Asunto: Respuesta a la primera información aclaratoria del EIA Cat. II del Proyecto “**PROYECTO REMODELACIÓN DE GALERA PARA INCINERAR NARCOTICOS**”

- 1. **Proyecto Remodelación de Galera para Incinerar Narcóticos** (corregimiento y distrito de Arraijan, provincia de Panamá Oeste), expediente: **DEIA-II-D-114-2023**.
- 2. **Hospital Profesional** (corregimiento de Bella Vista, distrito y provincia de Panamá), expediente: **DEIA-II-F-131-2023**.
- 3. **Estudio, Diseño, Desarrollo de Planos, Construcción, Equipamiento y Financiamiento del Complejo Deportivo de Penonomé cabecera sector Miraflores, fase I** (corregimiento y distrito de Penonomé, provincia de Coclé), expediente: DEIA-II-F-100-2023.

Asunto: Criterio técnico sobre la respuesta a la primera información aclaratoria del EsIA
Categoría II titulado “PROYECTO REMODELACIÓN DE GALERA PARA
INCINERAR NARCÓTICOS”

CROQUIS DE UBICACIÓN DEL PROYECTO FUERA
DEL LÍMITE DE COMPATIBILIDAD DEL CANAL

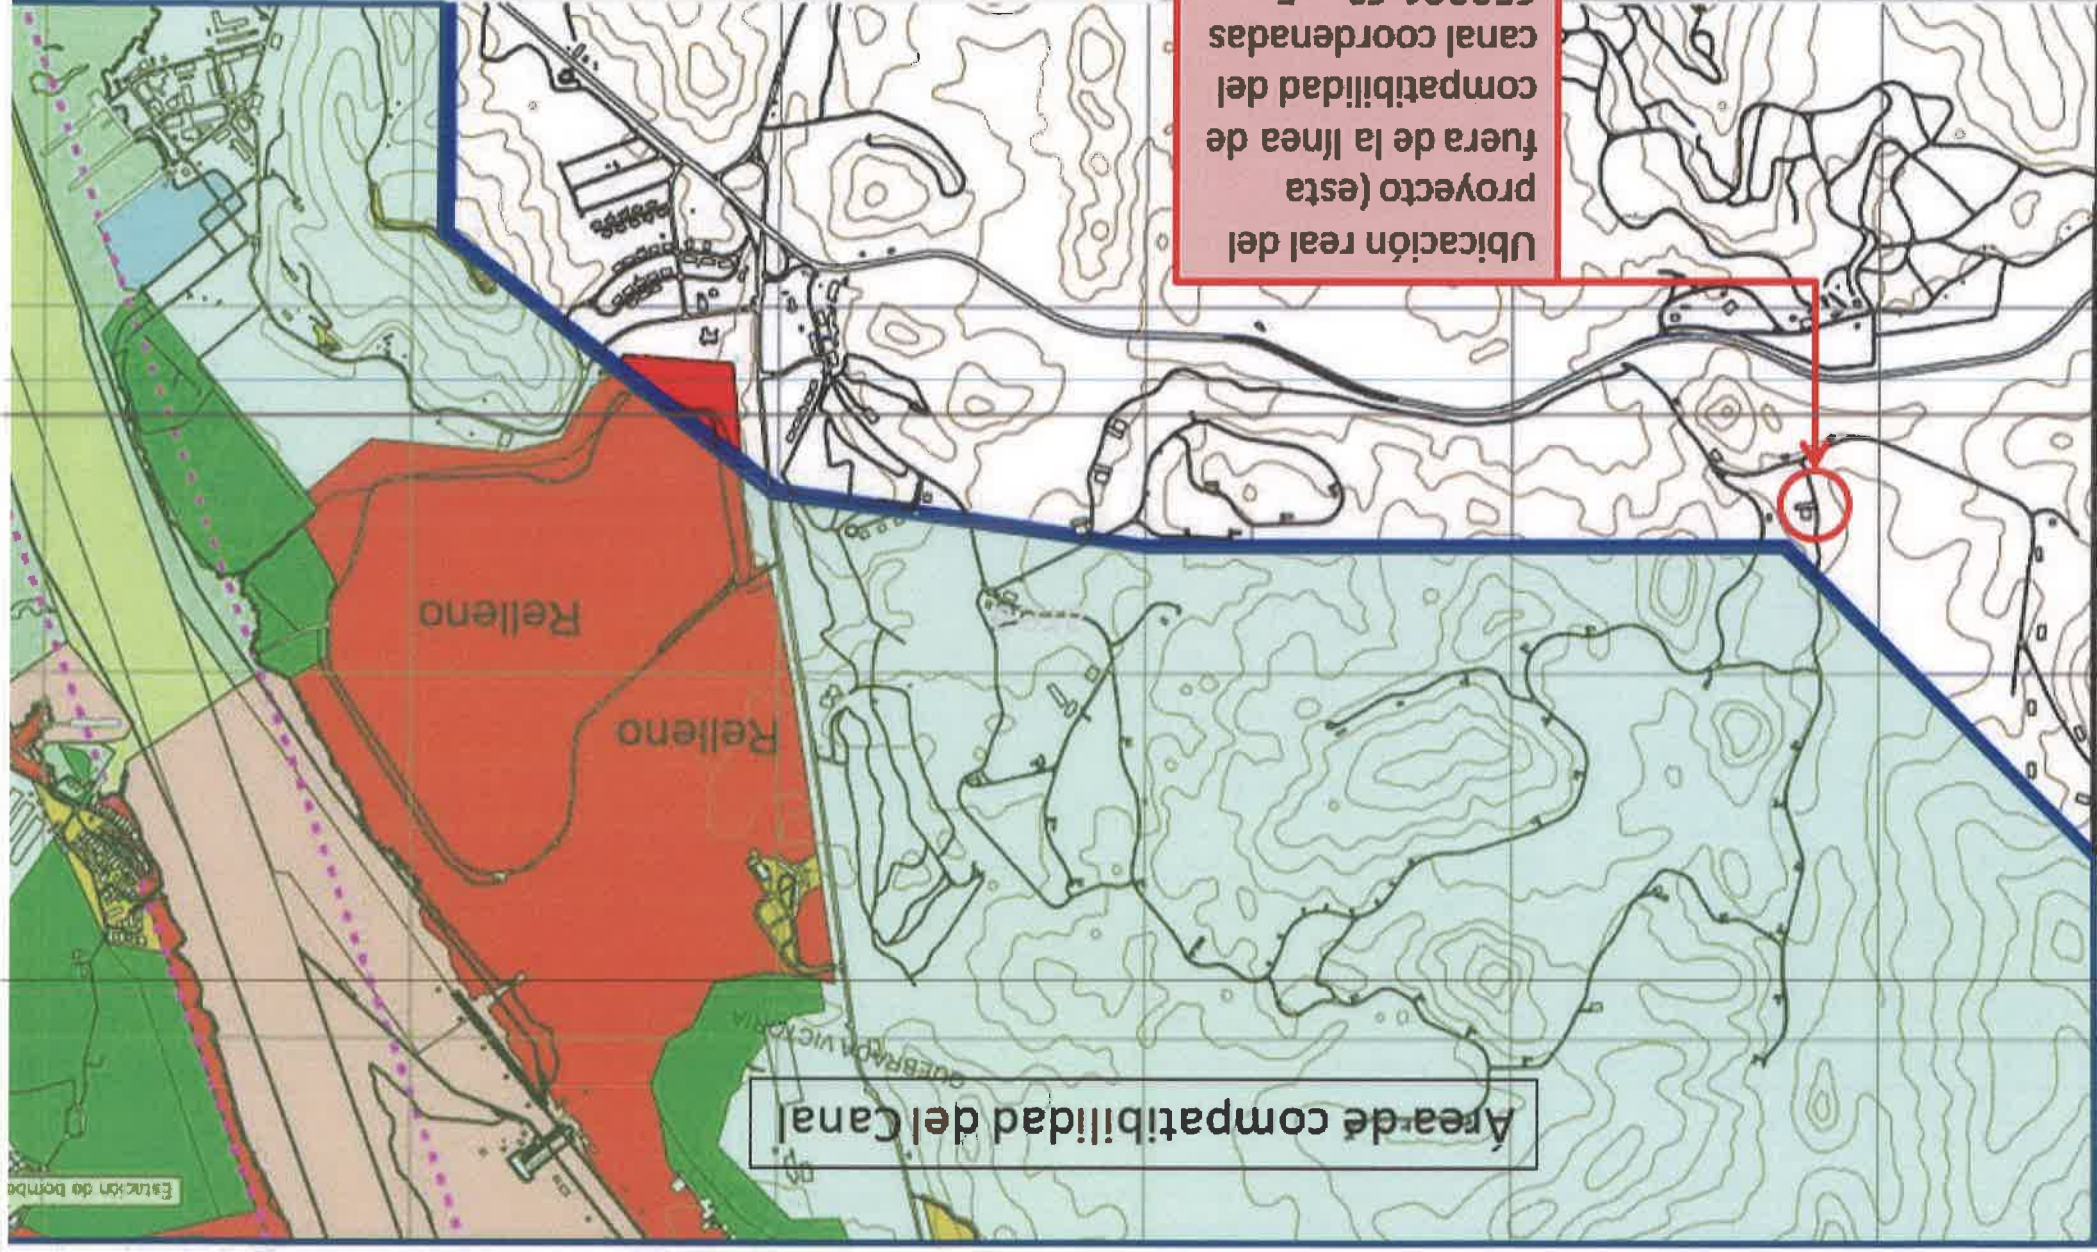
3. En respuesta a la pregunta 3 de la primera información aclaratoria del EsIA, se indica lo siguiente: *“Aclaremos que las coordenadas suministradas inicialmente por la consultora NO fueron las correctas, ya que correspondían a un sitio que fue considerado inicialmente para el proyecto, pero debido a que se mantenía dentro de los límites de compatibilidad del Canal de Panamá se hizo cambio de sitio por lo cual, suministramos las coordenadas reales que corresponden a la ubicación actual del proyecto, las cuales están fuera de los límites de compatibilidad del Canal de Panamá”*. En este sentido, a fin de contar con la línea base del área donde se propone el desarrollo del referido proyecto, se requiere:

Ubicación real del
proyecto (esta
fuera de la línea de
compatibilidad del
canal coordenadas
652201.62 m E;
990791.28 m N)

Respuesta: Aclaremos que las coordenadas suministradas inicialmente por la consultora NO fueron las correctas, ya que correspondían a un sitio que fue considerado inicialmente para el proyecto, pero debido a que se mantenía dentro de los límites de compatibilidad del Canal de Panamá se hizo cambio de sitio por lo cual, suministramos las coordenadas reales que corresponden a la ubicación actual del proyecto, las cuales están fuera de los límites de compatibilidad del Canal de Panamá

UBICACIÓN DE POZO

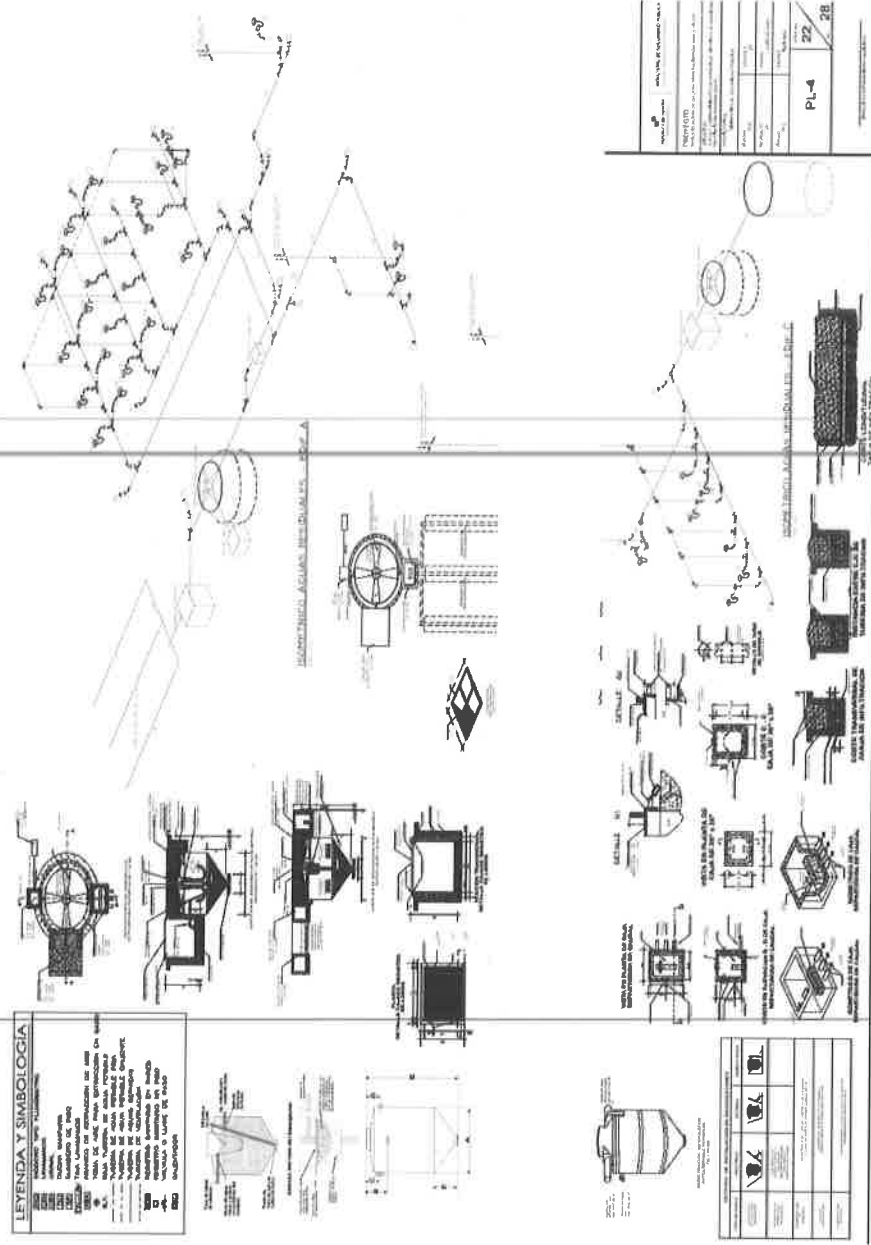
“Respuesta No. 3c: La Autoridad del Canal de Panamá (ACP), mediante nota 2023EsLA111, emite sus comentarios y señala que en las descripción de la sección 5.6.1 Servicios básicos (agua, energía, aguas servidas, vías de acceso, transporte público).

- En esta zona no existe una red de agua potable.
- El agua necesaria para el funcionamiento del proyecto (Planta de Incineración de Drogas) será suministrada por medio de un pozo, ubicado en las coordenadas UTM: 652177.939 E; 990915.795 N.
- El área de descarga de las aguas servidas se hará en un campo de filtración en las coordenadas UTM: 652191.10 E; 990783.05 N, posición que se encuentra dentro del polígono del proyecto (Planta de Incineración de Drogas).

(Nota: este plano fue suministrado previamente en dimensiones 8 ½ X 17).

PLANOS DE SISTEMA DE AGUAS SERVIDAS.

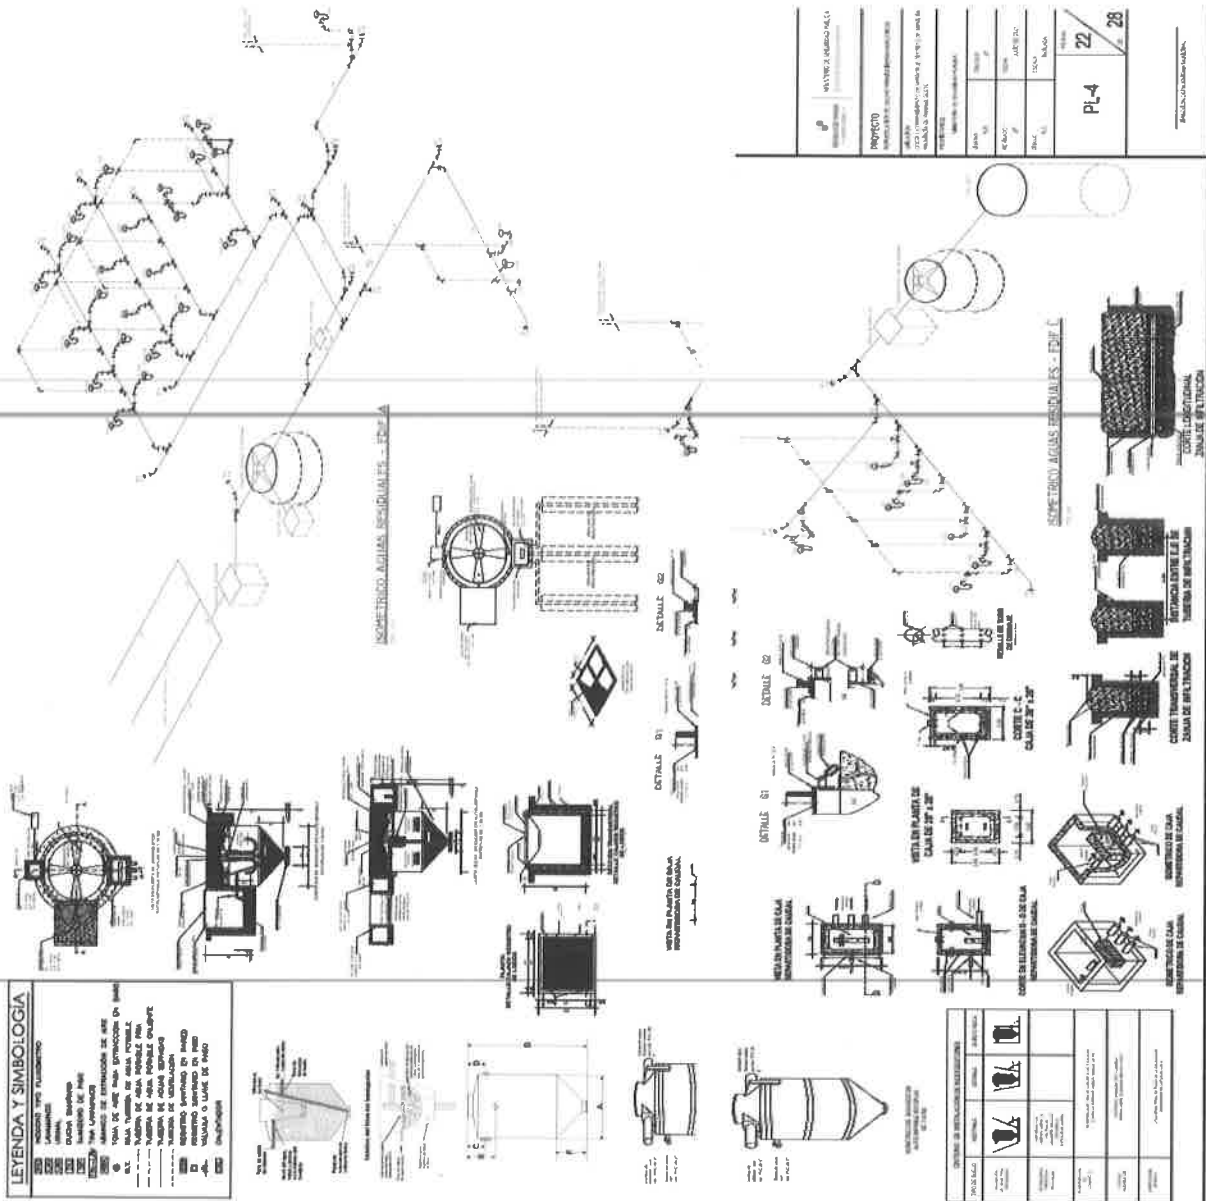
10. De acuerdo a lo solicitado en la pregunta 12 de la primera información aclaratoria del EsIA, no se da respuesta a lo requerido. Además, se aporta plano de Sistema de Aguas Servidas poco legible. Por lo que se solicita:

- f. Presentar un Plan de Contingencia en caso de que el sistema de tratamiento de aguas residuales, presente fallas.
- g. Presentar plano del Sistema de aguas servidas y ficha técnica del Biodigestor legible:

(Nota: este plano fue suministrado en dimensiones 8 ½ x 17)

INCINERADOR MARCA ADDFIELD MODELO C200

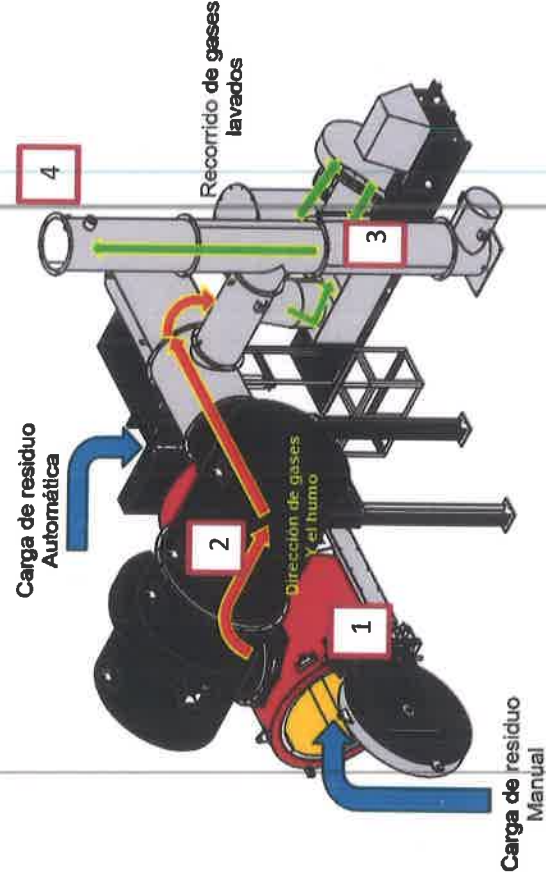
Respuesta No.13a. En las páginas 34 y 36 del EsIA, se presenta la Figura No. 5.3. Esquema de los componentes del incinerador rotatorio, y la figura No. 5.4. Esquema del proceso y el manejo del incinerador; sin embargo, las mismas son poco legibles. Por lo antes descrito se solicita:

Aclaremos que el modelo de incinerador presentado en primera instancia en el EsIA, no obedece al modelo de incinerador que será utilizado en el Proyecto Planta de Incineración de Drogas, el cual se describe a continuación:

El equipo de incineración lo componen una cámara primaria, cámara secundaria de requemado de gases, sistema Venturi de lavado de gases y chimenea.
